NUJNO obvestilo o varnosti dobavljenega izdelka

Sistemi Allura Xper, Allura Centron in Azurion
Možnost prekinitve delovanja slikanja zaradi nedelovanja sproženja ali prekinjenega sproženja
rentgenskega obsevanja prek žičnega nožnega stikala.

27. oktober 2023

Referenca: 2023-IGT-BST-004: Sistemi Allura Xper, Allura Centron in Azurion.

Slika 1: Miza za pacienta AD7XT in AD7XNT

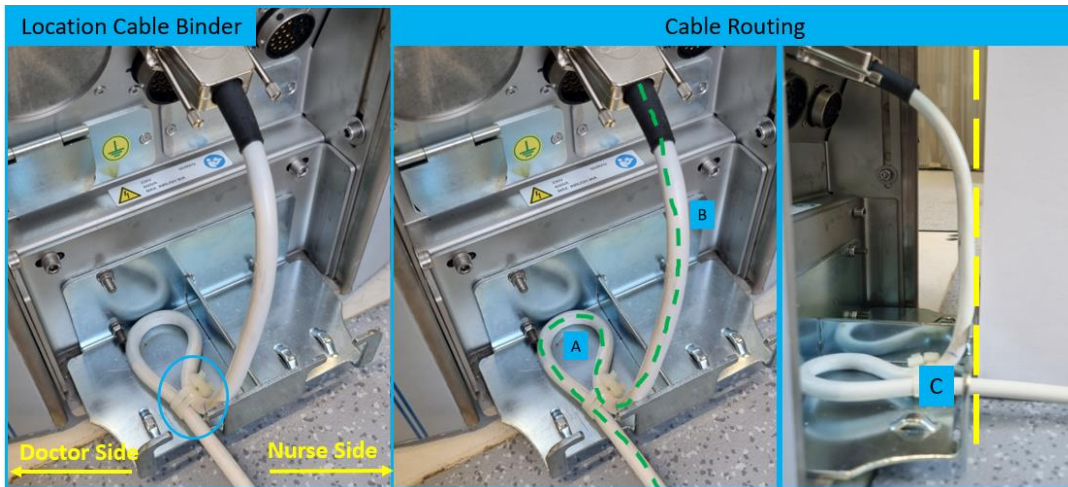
- Kableska vezica, ki se uporablja za uvodnico:
 - vrsta kableske vezice
 - število kableskih vezic
 - položaj kableskih vezic
- Napeljava kablov (odvisno od slike, označene z "A", "B", "C")
- Za AD7NT sta na voljo dve možnosti za uvodnico:
 - Ublažitev napetosti s pomočjo puše (slika 4a)
 - Ublažitev napetosti s kablesko vezico (slika 4b)
- Za pravilno napeljavo in ublažitev napetosti glejte slike 1–6 spodaj.

Število kabljskih vezic: 2 (dve)

Če ublažitev napetosti ali napeljava ni pravilno izvedena, jo popravite v skladu z navodili za popravila.

Slika 2: Ublažitev napetosti za mizo za pacienta AD7XT in AD7XNT s pomožnim delovnim vodilom

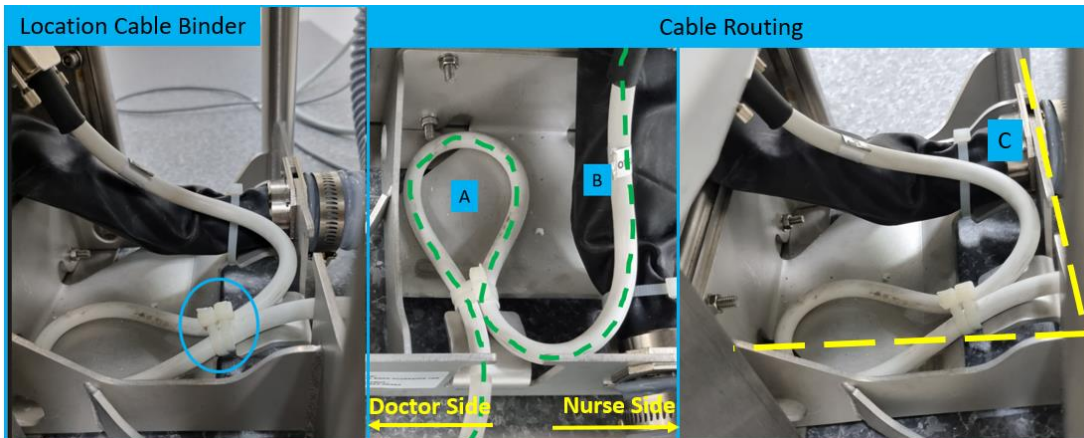
Število kabljskih vezic: 2 (dve)

Slika 3: Miza za pacienta AD7

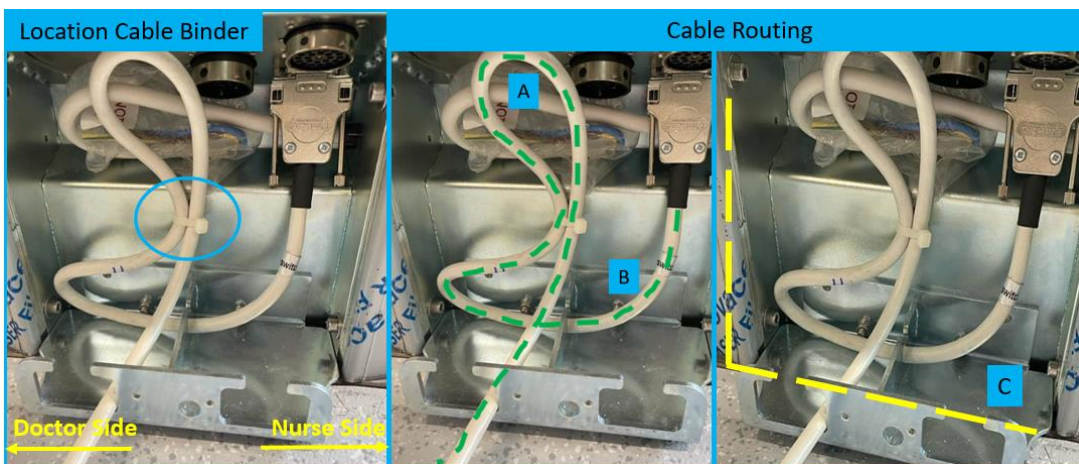
Število kabljskih vezic: 1 (ena)

Slika 4a: Miza za pacienta AD7NT z ublažitvijo napetosti s pomočjo puše

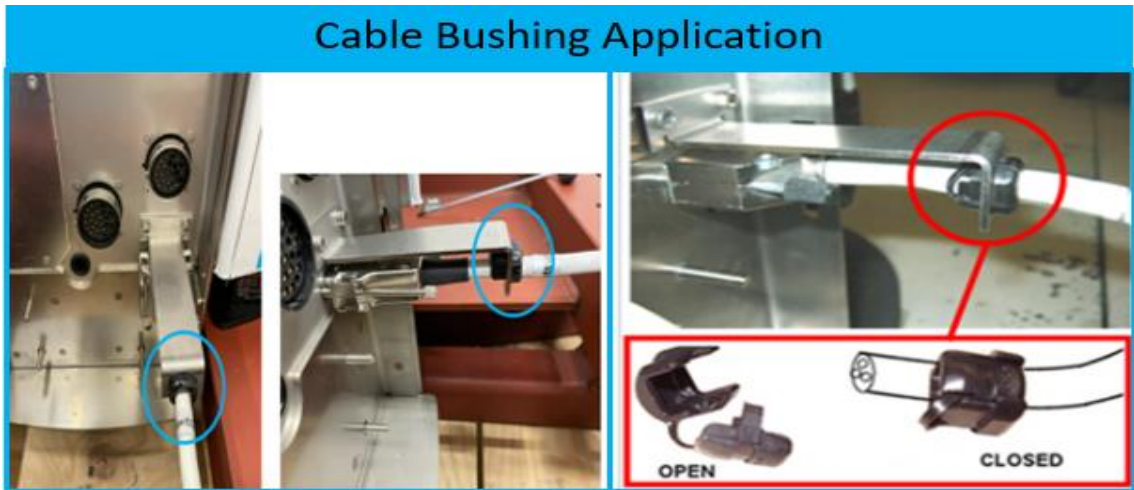
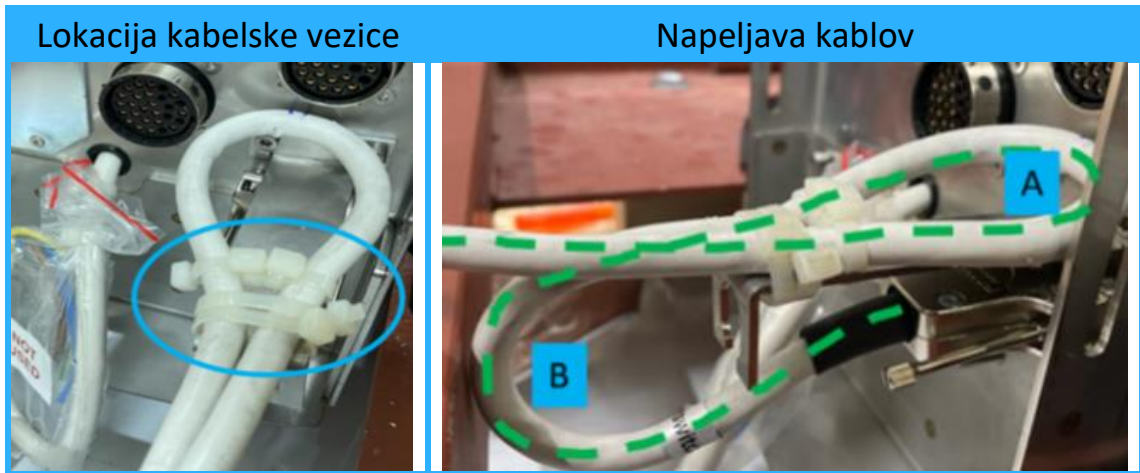
Slika 4b: Miza za pacienta AD7NT z ublažitvijo napetosti s pomočjo kableske vezice

Število kableskih vezic: 5 (pet)

Slika 5: Stenska priključna omarica s podstavkom

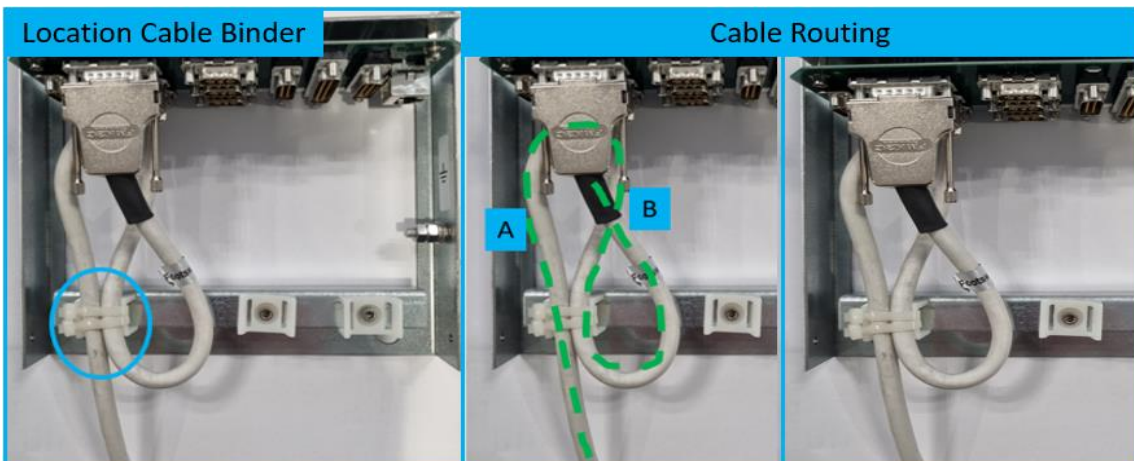
Število kableskih vezic: 2 (dve)

Slika 6: Kirurška stenska priključna omarica

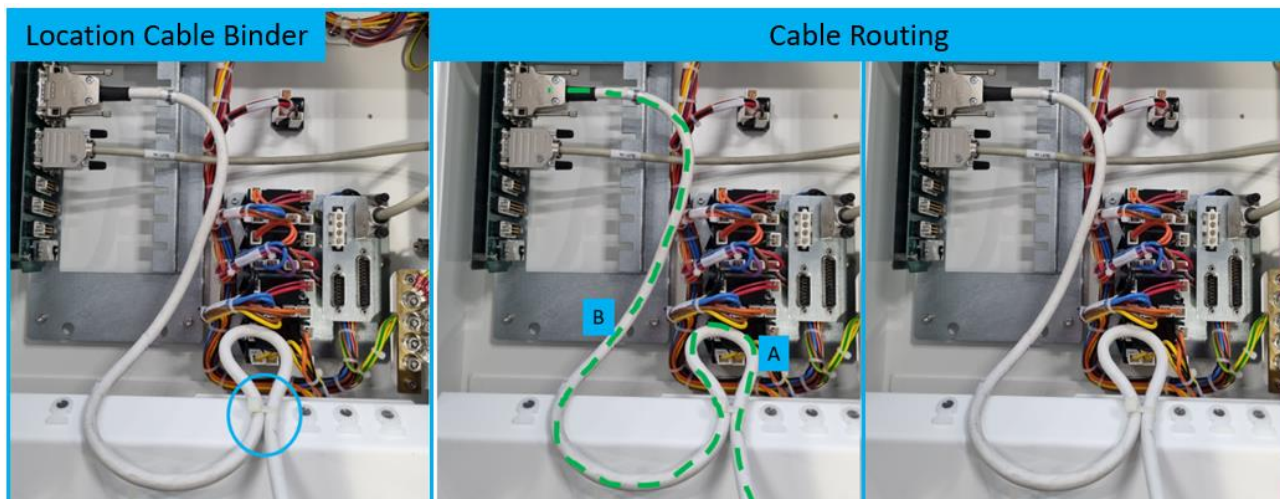
Število kabljskih vezic: 1 (ena)

Slika 7: Miza, ki nima možnosti vrtenja (AD7NT, AD7XT in AD7XNT)

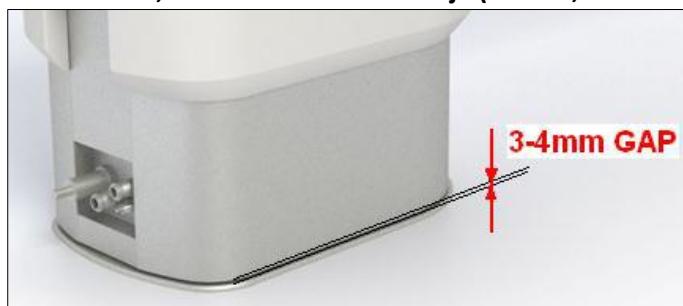
- Za mizo, ki nima možnosti vrtenja
 - Prepričajte se, da je razdalja do zaščitne plošče za tekočino 3–4 mm
 - Glejte sliko 7
- Za mizo, ki ima možnost vrtenja
 - Prepričajte se, da je razdalja do pokrova zgloba za vrtenje 3–4 mm
 - Glejte sliko 8

Če razmik med pokrovi podstavka in tlemi ne ustreza zgornji zahtevi, prilagodite pokrov podstavka v skladu z navodili za popravila.
